環保署審查意見及辦理情形說明對照表

IV-25 彰化濱海工業區開發計畫辦理情形暨環境監測

103 年第 2 季臭氧 8 小時值超標情形之分析

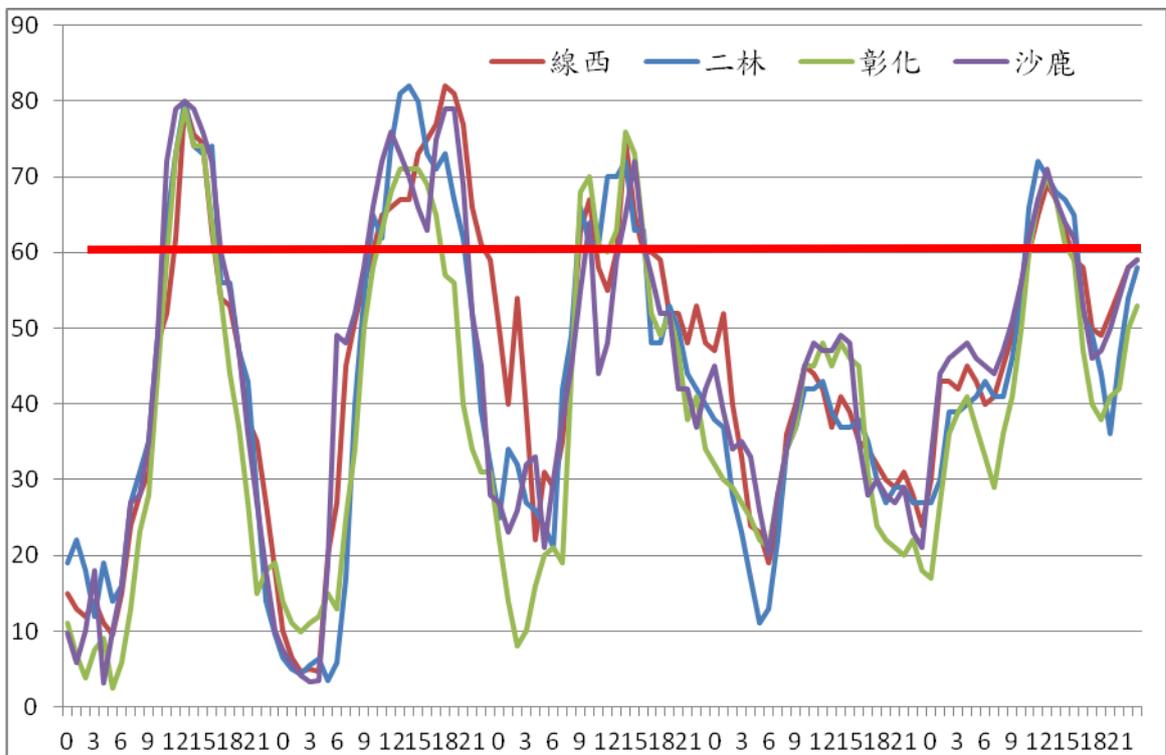
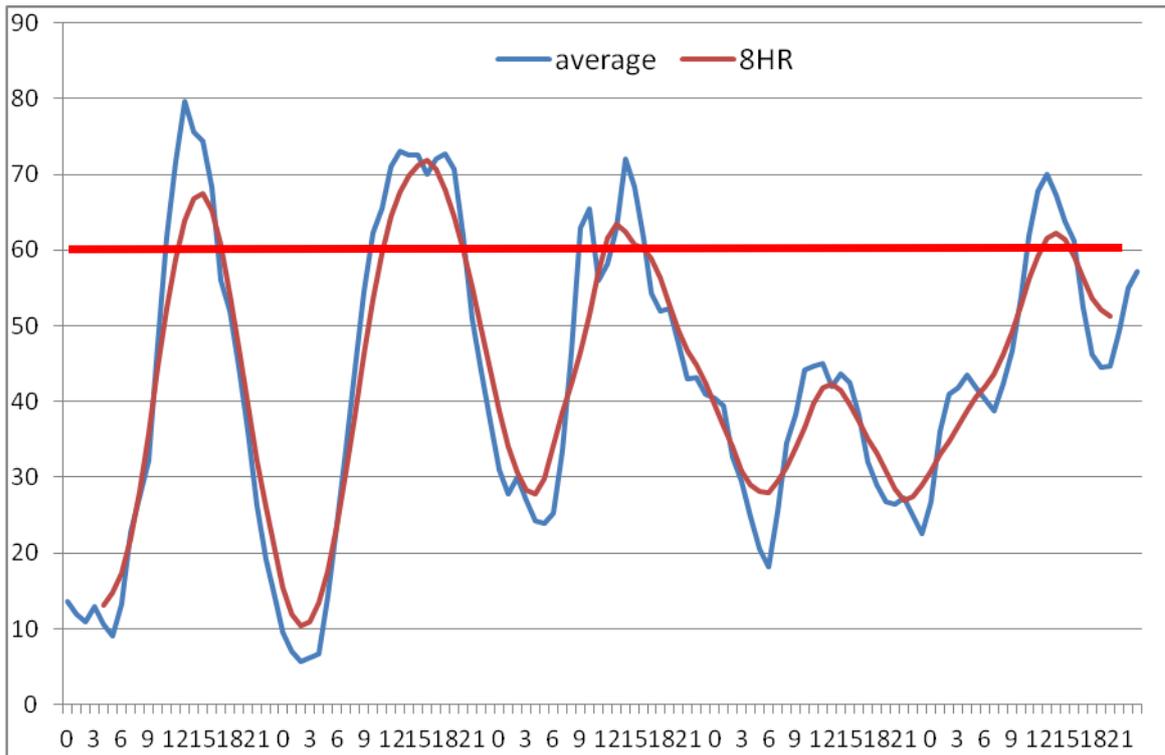
彰化濱海工業區開發計畫辦理情形暨環境監測
103 年度第 2 季報告(103 年 4 月至 6 月)
環保署審查意見及辦理情形說明對照表

由此處討論可以得知，本工業區環境監測發現臭氧 8 小時值 61~67 PPB，與環保署測站所測得之最大值非常接近，應有其代表性及正確性。然而因其日變化趨勢為一般的光化學現象，受日照強烈的影響，並無特別的污染特徵，因此也無法證實確實由哪一項污染源或本工業區工廠所造成。
